**Oggetto: [ID\_VIP: 5317] Eni S.p.A. Raffineria di Taranto. Istanza per l'avvio del procedimento di verifica di assoggettabilità a VIA ai sensi dell'art.19 del D.Lgs.152/2006 relativa al progetto "Adeguamento delle strutture della Raffineria di Taranto per la movimentazione del Greggio Tempa Rossa - Adeguamento del Pontile Petroli" – Integrazioni volontarie.**

Controdeduzioni alle osservazioni del Comitato Legamjonici e dell'onlus Cova Contro sull'istanza per l'avvio del procedimento di Verifica di assoggettabilità a VIA ai sensi dell'art.19 del D.Lgs. 152/06

“Adeguamento delle strutture della Raffineria di Taranto per la movimentazione del Greggio Tempa Rossa - Adeguamento del Pontile Petroli”

<b>PROGETTO N°:</b>	B3006601
<b>DATA:</b>	23 settembre 2020
<b>RAPPORTO N°:</b>	B3-6601/19.09

Figura 1 Dettaglio concentrazioni di Mercurio nei sedimenti del Mar Grande (stralcio figura 4.4.1.2.4d dello SPA)

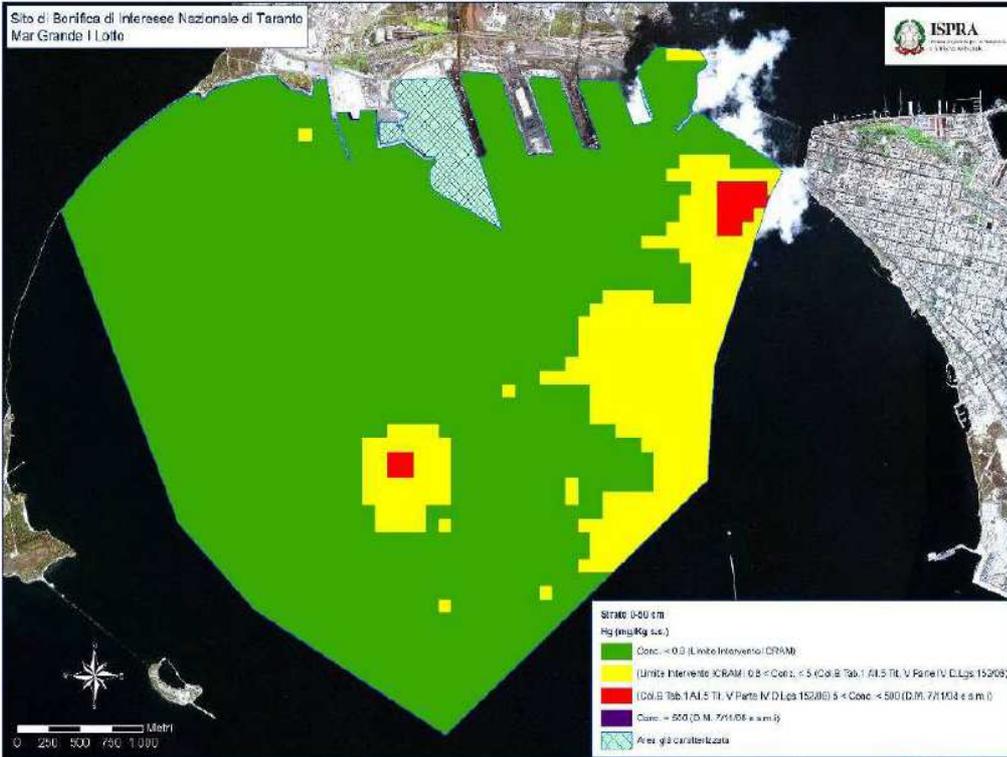
La bonifica dell'ambiente marino-costiero di Taranto è lontana dal completamento anzi vi sono carenze nelle caratterizzazioni visto che per l'analisi dei sedimenti portuali mancano carotaggi di profondità ed analisi radiologiche vista la presenza di un porto militare che ospita anche unità a propulsione nucleare;

L'intervento riguarda fondali che sono risultati, sulla base di indagini pregresse esenti da contaminazione (crf. paragrafo 4.4.1.2.4 - Stato qualitativo dei sedimenti nell'area di studio dello SPA).
